Avis délibéré de l'Autorité environnementale relatif à la ZAC Flaubert sur les communes de Petit-Quevilly et Rouen (76). Actualisation de l'avis n°2013-120

n°Ae: 2016-09

L'avis de l'Ae porte sur le dossier de réalisation de la ZAC, mais pas sur la demande d'autorisation loi sur l'eau, pour l'instant instruite en parallèle. Le présent avis actualise l'avis de l'Ae n°2013-120 du 22 janvier 2014 émis sur le dossier de création.

Figure 4 : Chronologie prévisionnelle du projet d'Ecoquartier FLAUBERT, incluant l'opération d'aménagement en ZAC (Source : notice de présentation)

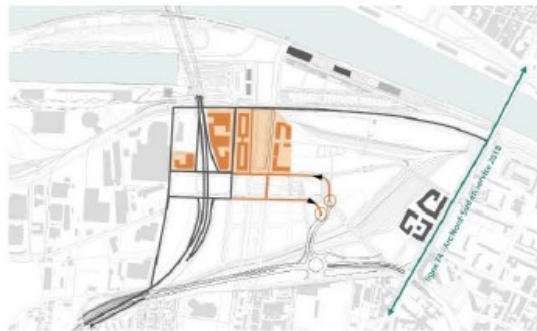
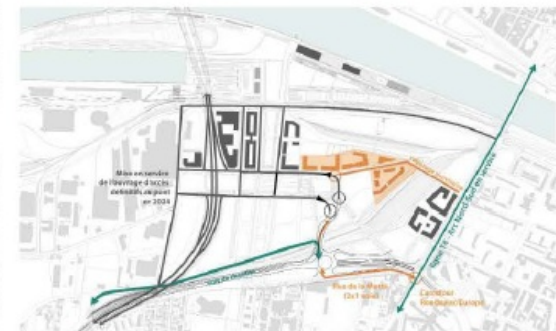
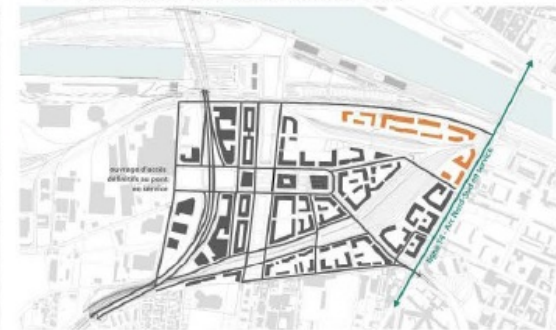
L'Ae observe que, si le dossier mentionne bien le coût global de la ZAC et de ses aménagements (220 millions d'€), il n'en donne pas l'échelonnement dans le temps (requis par l'article R.311-7 du code de l'urbanisme).

Par ailleurs, même si l'Ae comprend qu'il est illusoire de retenir à ce stade un phasage précis pour toutes ces opérations, dont l'étalement est prévu sur une vingtaine d'années, il serait utile de disposer, au moins de façon indicative, des horizons temporels de chacune des six séquences de réalisation de la ZAC, en cohérence avec ceux des autres aménagements prévus.

L'Ae recommande de fournir un phasage indicatif de réalisation de la ZAC, ainsi que des financements nécessaires pour chacune des six séquences présentées.

Figure 5 : "principes de gestion des contraintes liées aux impacts dans le sous-sol en vue de l'aménagement du site" (Source : étude d'impact)

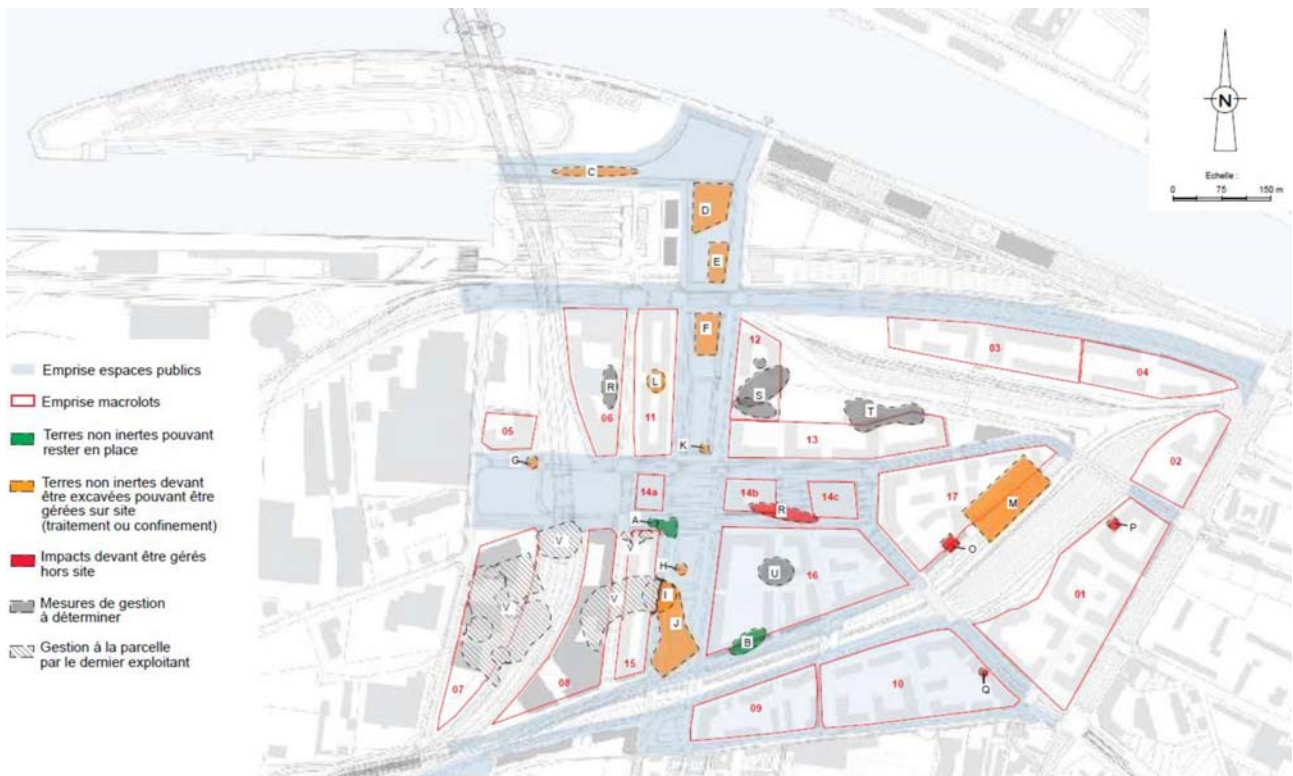
Leur analyse conduit à constater d'une part que, compte tenu du séquençage retenu, le traitement de chacun de ces sites pollués ne présente pas le même degré d'urgence. Néanmoins, le tableau évalue à environ 56 000 m³ le volume total des sols pollués, l'ex-site Grande Paroisse (H+I+J) n'en représentant que 12 500 m³¹⁶. Surtout, la légende de la figure 5 et le tableau correspondant évoquent des modalités de confinement, de traitement *in situ* ou de réutilisation, en l'absence de plans de gestion permettant au moins d'apprécier *a priori* la compatibilité de ces options avec l'usage futurs des sols pour tous les lots prévus : ils font notamment référence à la notion de "terres non inertes" sans référence à des seuils de dangerosité – aucune précision n'ayant pu être apportée aux rapporteurs lors de leur visite sur ce point¹⁷. L'Ae constate donc qu'il subsiste de très fortes incertitudes au moins pour la réalisation de certains lots (par exemple, la réalisation du lot 17 dépendra des modalités de traitement des sols du site SNCF (M) – 16 500 m³ de terres polluées par des hydrocarbures). Par conséquent, elle considère que ce volet reste à ce stade trop qualitatif et imprécis.

L'Ae recommande de :

- préciser le calendrier prévisionnel de gestion des sols pollués pour l'ensemble de la ZAC compte tenu de son séquençement,
- préciser les valeurs limites d'exposition des travailleurs et des futures populations à prévoir dans les plans de gestion des différents sites, en cohérence avec l'occupation des sols prévue par le plan masse de la ZAC,
- évaluer les volumes de terres à déblayer ou à remblayer, selon le mode de gestion à prévoir, en précisant la fourchette d'incertitude.

Figure 6 : Principe d'organisation des flux principaux actuel et à l'horizon du projet (Source : notice de présentation)

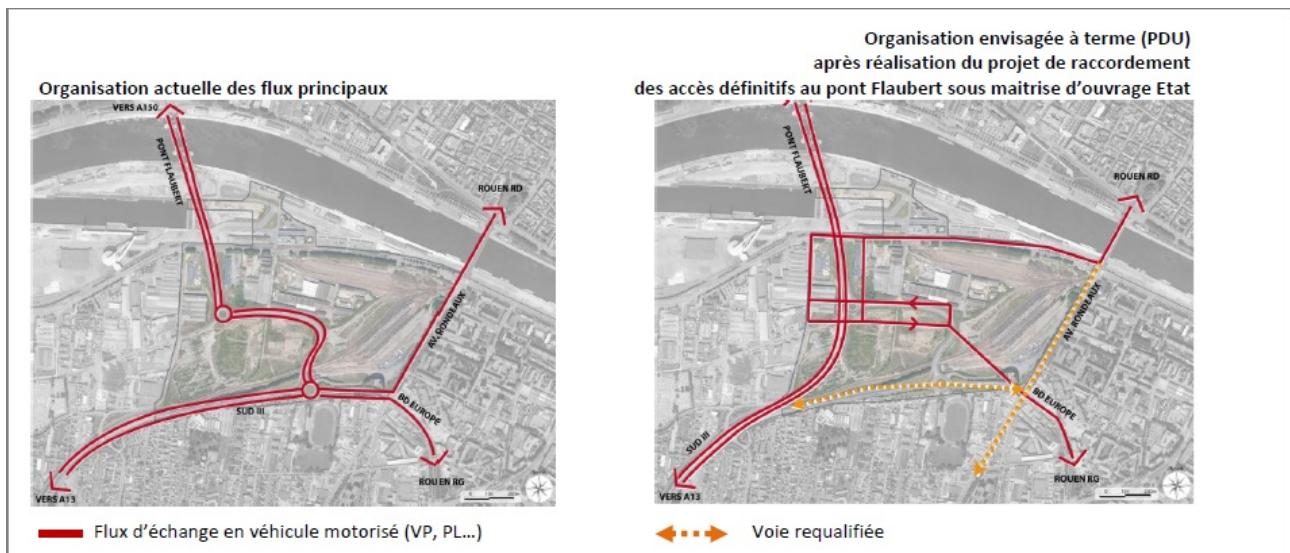
Les principaux effets du programme pour la santé sont traités dans ce volet de façon qualitative, à l'horizon du programme. L'étude d'impact du nouvel accès au Pont Flaubert est en cours d'élaboration par son maître d'ouvrage. Pour l'Ae, les impacts du projet et du programme de travaux, notamment l'exposition des nouvelles populations, seront dépendants de son séquençage.

De façon générale, l'Ae recommande d'affiner l'appréciation des impacts du programme vis-à-vis des nouvelles populations (air, bruit, santé, notamment) pour chacune de ses séquences.
